ファームウェアに関するご案内

QM150120-1

Sunny Boy 3500TL-JP, 4500TL-JP

Sunny Boyの最新ファームウェア Version 2.6.2 が利用可能になりました。

▲ AC電圧/電流が表示されない

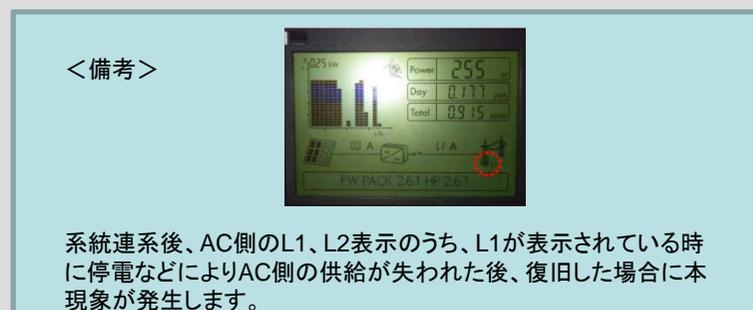
液晶表示不具合

ファームウェアVer2.6.1にて特定の状況で停電が発生した場合“液晶画面のAC電圧/電流が表示されない事”があります。

本現象が発生した場合でもパワーコンディショナの売電量への影響はございません。

表示不具合はファームウェアVer 2.6.2以降 をインストールにて解消されます。

また、ファームウェア書換以外に以下手順でも解消出来ます。

- 1) DC/ACを切断し系統連系を解除してください。
 - DC側: ESSを抜いてください。
 - AC側: 太陽光発電用ブレーカーをOFFにしてください。
 - 液晶画面が消えてから1分間お待ちください。
 - 2) DC/ACを接続し系統連系してください。
 - DC側: ESSを挿入してください。
 - AC側: 太陽光発電用ブレーカーをONにしてください。
- 系統連系後、液晶画面にてAC側の電圧/電流が表示されることを確認ください。
